Lastra a Signa (FI), 19/11/2020  
Prot.n.CRA312-20

**Regione Toscana**  
**PORTI TURISTICI**

**CHECK-LIST VALUTAZIONE SINTETICA ACCESSIBILITÀ E RILIEVO DELLE CRITICITÀ**  
**(APPRODO DI CAPRAIA - LI)**

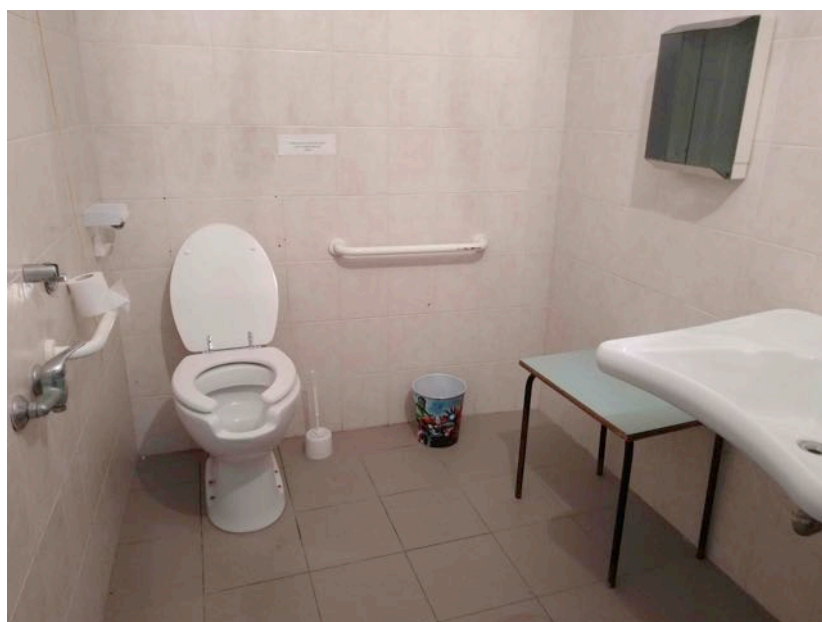
(localizzare, per quanto possibile, le criticità rilevate e specificare se ricorrenti)  
 Gestore dei bagni uomo/donna aperto di giorno alternato bagno disabili -(solo notte) – gestore Proloco **attualmente, il bagno, segue gli orari del museo.** Come progetto di Adeguamento bagni uomo/donna prevedere di modifiche alla rampa di ingresso + bagno disabili.

Vista della porta di accesso al disimpegno del bagno, si noti il gradino a terra di 3cm e la larghezza della singola anta <80cm.

Vista della rampa per accedere al bagno accessibile che ha una pendenza elevata molto maggiore del 8%. In conclusione si precisa che anche se il bagno risulta internamente accessibile rimane difficile accedervi da parte di una persona su sedia a ruote senza aiuto di un accompagnatore.
